**EMPRESA DE ENERGÍA DE PEREIRA S.A. ESP.  
RESPUESTAS INVITACIÓN PÚBLICA A NEGOCIAR N° DIS 17-2021**

La Empresa de Energía de Pereira S.A. ESP. Comunica a las firmas interesadas en participar en la **INVITACIÓN PÚBLICA A NEGOCIAR N° DIS 17-2021 "MANO DE OBRA ELÉCTRICA PARA LA REMODELACIÓN DE LA LINEA 115 KV CUBA- LA ROSA, RAMAL PARQUE INDUSTRIAL"** las respuestas a las preguntas formuladas, como sigue:

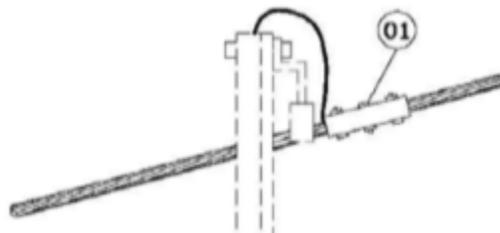
**28.** Favor verificar la cantidad del ítem 9

**RESPUESTA:** Se aclara a continuación la cantidad respectiva al ítem 9.

9	Desmante y entrega a la EEP donde esta lo determine de estructuras en H, tipo retención doble, construidas con postes de ferro concreto de 16 m. La actividad, debe incluir los costos de mano de obra, seguridad social, servicio de grúa, programación y costos de contingencia vial	U	1
---	--	---	---

Figura 3. Configuración típica para el S.P.T.

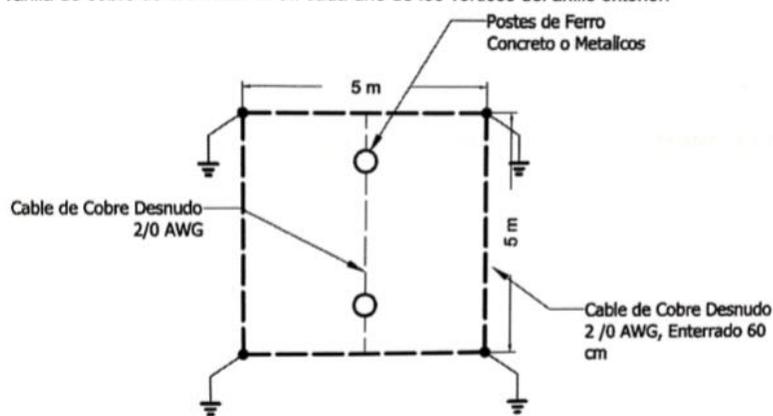
**36.** Se solicita a la entidad suministrar la configuración de la malla a tierra de cada apoyo a instalar.

**Configuración típica para resistividades promedio entre 500 y 1000  $\Omega$ m**

Esta configuración consiste en un anillo perimetral de 5 m de lado que rodea la base de la estructura al cual se conecta cada uno de los puntos de conexión al sistema de puesta a tierra de cada poste que conforma el apoyo particular. Adicionalmente, se propone instalar un electrodo de puesta a tierra tipo varilla de cobre de 5/8" x 2.4 m en cada uno de los vértices del anillo exterior.

Figura 3. Configuración típica para el S.P.T.

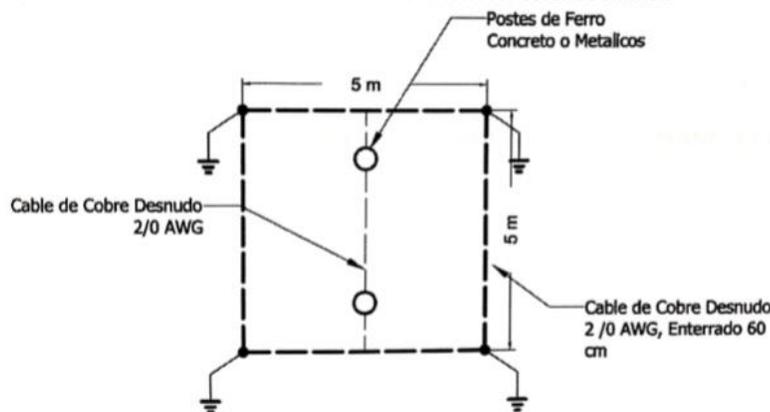
**44.** Por favor enviar el plano de puesta a tierra.

**Configuración típica para resistividades promedio entre 500 y 1000  $\Omega$ m**  
 Esta configuración consiste en un anillo perimetral de 5 m de lado que rodea la base de la estructura al cual se conecta cada uno de los puntos de conexión al sistema de puesta a tierra de cada poste que conforma el apoyo particular. Adicionalmente, se propone instalar un electrodo de puesta a tierra tipo varilla de cobre de 5/8" x 2.4 m en cada uno de los vértices del anillo exterior.

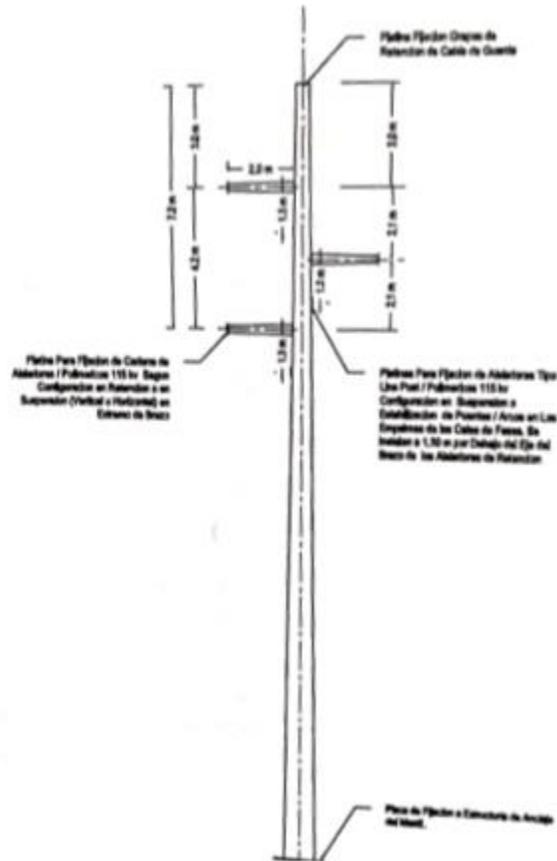
**46.** Compartir el kmz de las líneas, la silueta de los postes y sus respectivos pesos

**RESPUESTA:** No se cuenta con los kmz de la línea y los pesos están por definir, ya que nos encontramos en el trámite de compra de los mástiles, se relaciona silueta de los apoyos a instalar.
